**Objet : BRUXELLES. Petite rue des Bouchers, 15-19.**

Demande de permis d'urbanisme portant sur le changement d'utilisation des rez commerciaux n°17 et n°19 en restaurant, le changement de la destination des 1<sup>ers</sup> étages de logement en restaurant et le percement des mitoyens (mise en conformité) ; l'aménagement d'un logement dans les combles, la création d'une entrée séparée pour les logements, la construction d'une terrasse et d'une lucarne en façade arrière au n°15 et celle d'un volume de liaison entre les 2 combles, la modification et la rénovation des façades à rue ainsi que le remplacement des châssis des étages en façade avant.

**Avis de la CRMS**

*Façades avant et arrière projetées (extrait du dossier)*

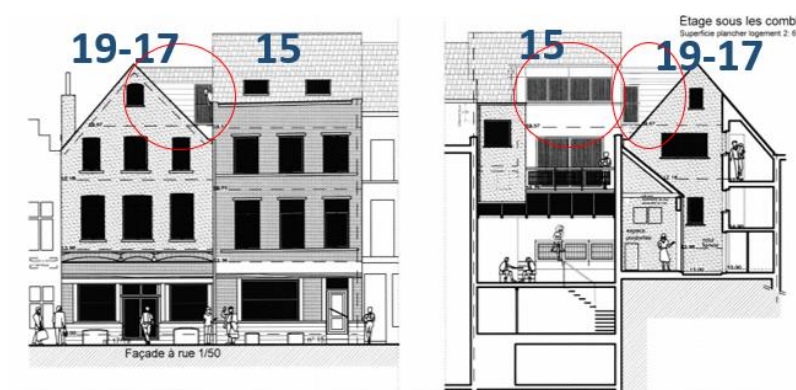
La demande porte sur la régularisation du changement d'utilisation des rez-de-chaussée commerciaux des numéros 17-19 en restaurant, le changement de la destination des 1<sup>ers</sup> étages de logement en restaurant et la réunion des immeubles par des percements effectués dans les murs mitoyens. Cette demande de mise en conformité s'accompagne de nouveaux travaux parmi lesquels la modification et la rénovation des façades avant, en ce compris le remplacement des châssis des étages, l'aménagement d'un logement supplémentaire dans les combles, la création d'une entrée séparée pour les occupants, l'aménagement d'une terrasse arrière au n°15 et la construction d'un volume de liaison entre les deux maisons au niveau des combles.

Lucarne inspirant le modèle de celle prévue en façade arrière du n° 15 (extrait du dossier)

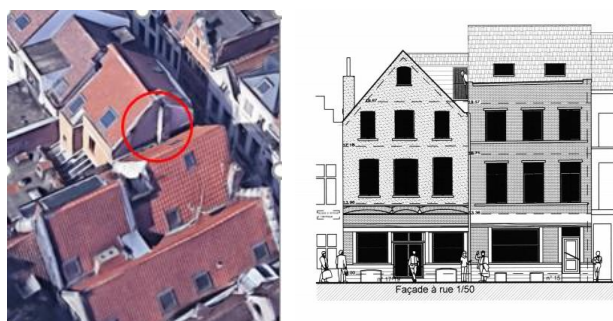
Pour la CRMS, **la grande lucarne projetée en toiture arrière est inacceptable** car elle serait totalement inadaptée à la typologie de la maison et à l'échelle de la toiture. Le fait qu'elle soit inspirée d'une lucarne semblable existant sur divers bâtiments arrière à proximité (dont notamment le bâtiment à l'arrière du n°19) ne peut justifier la présente demande ou consister en une référence car une telle lucarne porterait atteinte à la composition de la façade et serait hors proportions avec les baies existantes.
